Suomenkielinen opetus- ja varhaiskasvatusvaliokunta**Asia: 51/10.03.02/2019****SOVV 12.02.2019 § 10****Viite: Opetuspäällikkö Sari Aarniokosken tarveselvitys**

Vammaisneuvostolta on pyydetty lausuntoa koskien Mäntymäen koulun esteettömyyttä.

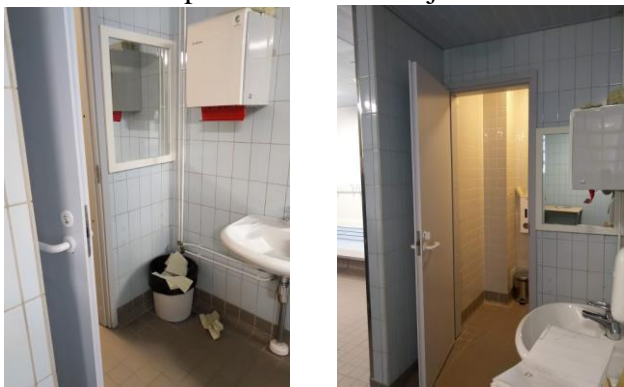
Piha- alue tulee huomioida, kulku tulee olla esteetöntä kaikille kohderyhmille, nyt sisäpiha on erittäin epätasainen. Piha- aluetta kiertävässä kivetyksessä tulee olla erottuva ohjaava kulku, joka vie ulko-oville. Samoin Ohjaava kulku tulee huomioida sisätiloissa, eritasot, siirtyminen tilasta toiseen, väri kontrastit .
